Breyting á Deiliskipulagi / HverfisSKIPulagi 6.3.27.

HverfisSKIPulag 6.3.27
Austurberg/Hraunberg

Efni: Umsögn Veitna vegna breytinga á deiliskipulagi Austurberg/Hraunberg
Mál 1023/2025

Austurberg/Hraunberg – svar við athugasemdum eftir auglýsingu

Tillaga að breyttu HverfisSKIPulagi. mkv. 1:500

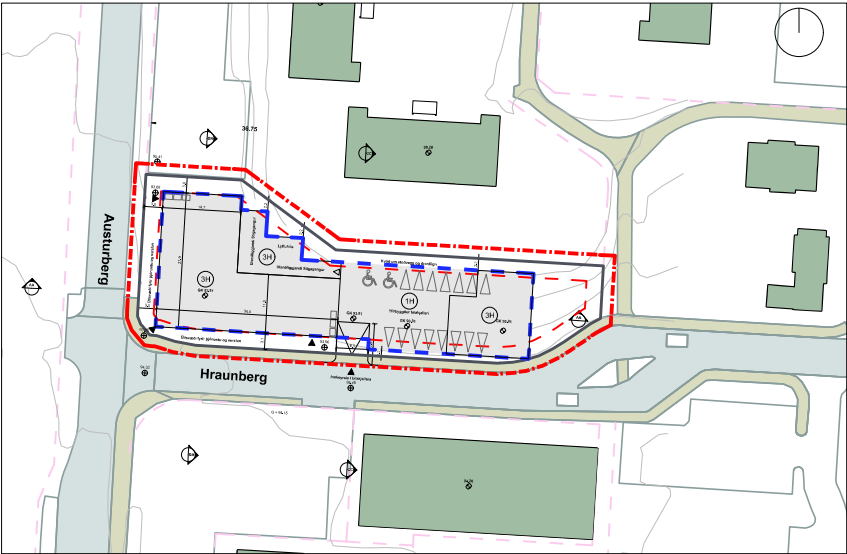
08.02.2026 Gölfkoti bílageymu hefur verið þækkaður úr GK 95.21 í GK 93.81 og aðgegnisrampi með halla 9,3° komið fyrir milli gangstettar og bílageymu.
08.02.2026 Bætt hefur verið við tveim sérmerktum bílastæðum fyrir hreyfihanda í bílageymu.
08.02.2026 Bætt hefur verið skilmálum um heimalagnir samkvæmt leiðbeiningum frá Veitum.
08.02.2026 Tröppur í norð-vestur enda lóðar hafa verið fjárlagðar.
08.02.2026 Gangstígur hefur verið framlegdur norðan við byggingarmeit og tengur við útsvæði verslunar og félagsþjónustu (sjá útskýringarmynd á bls. 2 í upprætti)

Skuggavarp á lóð fyrir og eftir tillögu.

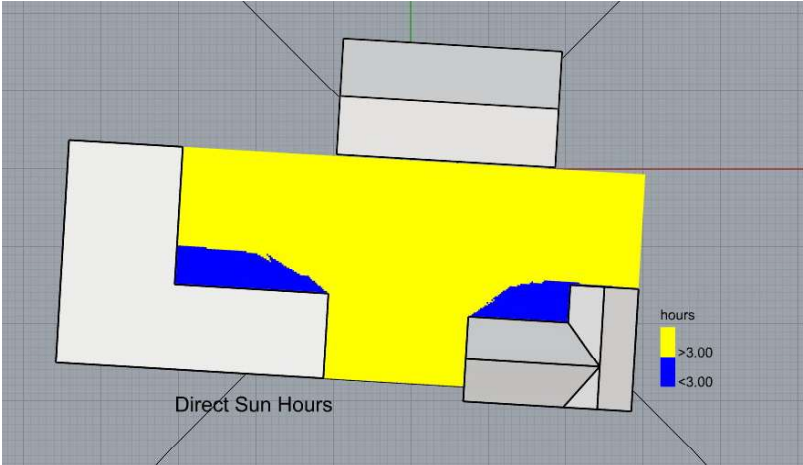
5. Skuggavarp á Austurberg 28

Skuggagreining sýnir að norðurhlið Austurberg 28 fær 0% sólarljós í meira en 2 klst. á sólstöðum.

Þetta gæti farið gegn markmiðum skipulagslaga um heilnæmt umhverfi og ásættanlega birtu í íbúðarhúsnæði.

Á mynd 2 _sólarljós á húshliðum sem umsagnar aðili vitnar í má sjá að norðurhlið nýbyggingar fær ekki beint sólarljós í yfir tvo tíma á dag. Útreikningar miðast þó við jafndægur 21. mars en ekki sumarsólstöður 21. Júní líkt og umsagnaraðili bendir á.

Á mynd 3 _klukkutímar_af_sólarljósi_ má sjá að útreikningar sýna að norður hlið byggingar fær á bilinu 3 – 12 klukkustundir af sólarljósi yfir 24 klukkutíma á sumarsólstöðum.

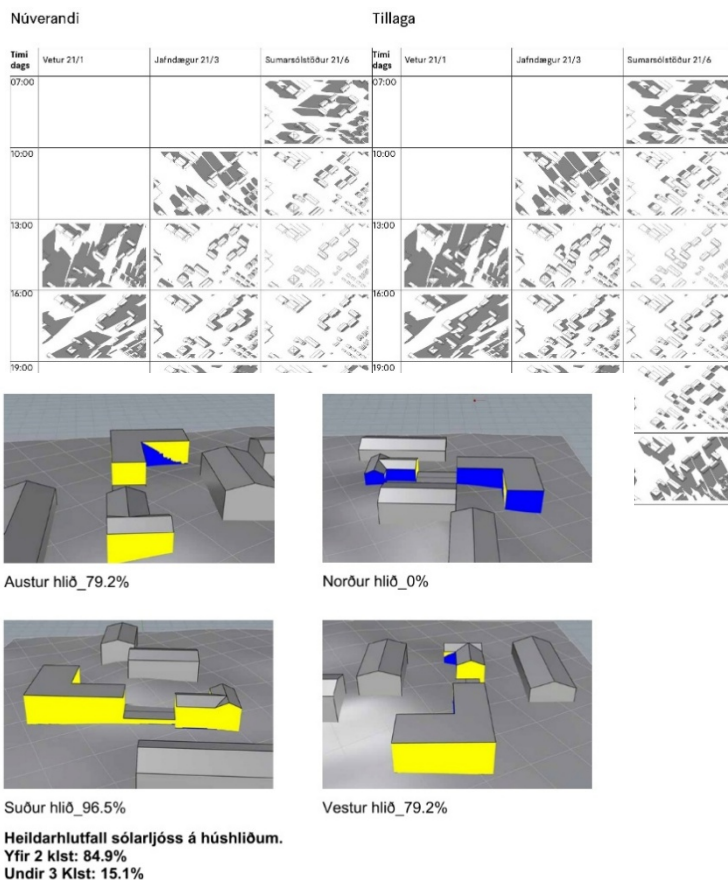
Umsagnaraðilar hafa áhyggjur af gróðri á lóðinni og að þak bílastæðahús sé ekki vistvænt til gróðursetningar. Umsagnaraðilar hafa einnig áhyggjur af trjágróðri sem mun eyðileggjast á framkvæmdartíma.

Þó svo að umtalað svæði sé gróið heyrir það ekki undir grænt svæði í aðalskipulagi og er ekki nýtt sem slíkt. Óbyggt svæði þar sem trjágróður og grasflatir hafa fengið að vaxa verður óhjákvæmilega fyrir raski við framkvæmd. Umtöluð deiliskipulagsbreyting leggur þó áherslu á mótun garðrýmis ofan á bílastæðahúsi og gert er ráð fyrir að garðrými Austurbergs 28 framlengist og mun því nýtast betur sem slíkt.

Mynd 1 _skuggavarp

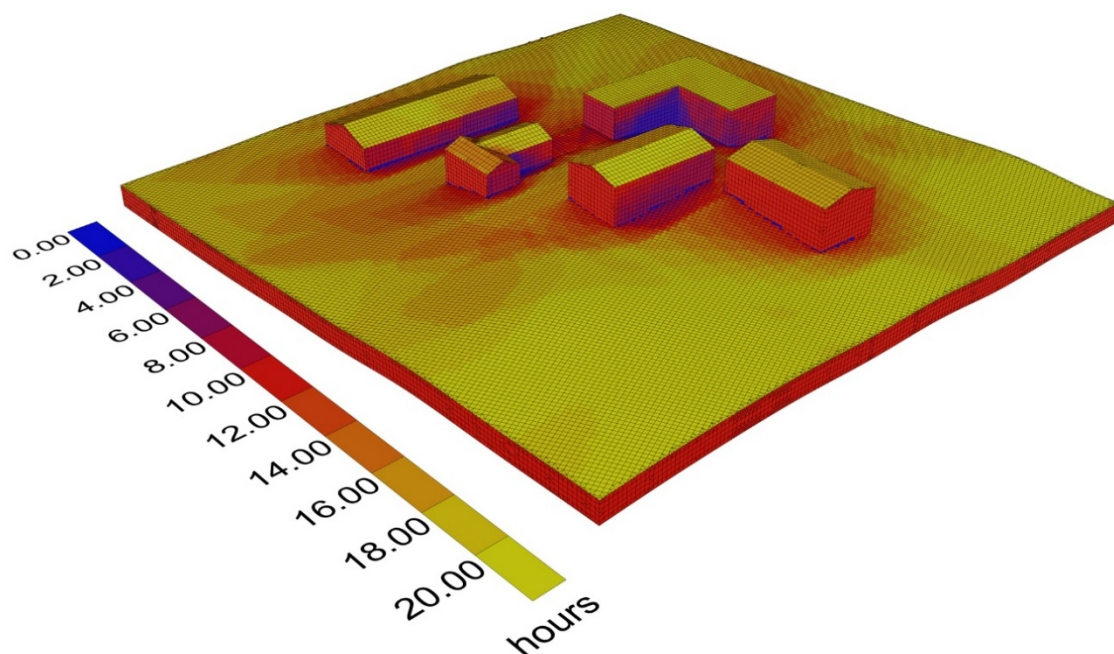
Umsagnaraðilar efast um að gerðar hafa verið faglegar skugga og birtugreiningar á lóð og nærliggjandi byggð. Skuggagreining sýnir að norðurhlíð Austurbergs 28 fær 0% sólarljós í meira en 2 klukkustundir á sólstöðum.

Á mynd 1 _skuggavarp, sjást skuggavarps útreikningar á nærliggjandi byggð fyrir og eftir tillögu. Útreikningarni eru þeir sömu og eru á uppdrætti deiliskipulagsbreytingar sem um ræðir.
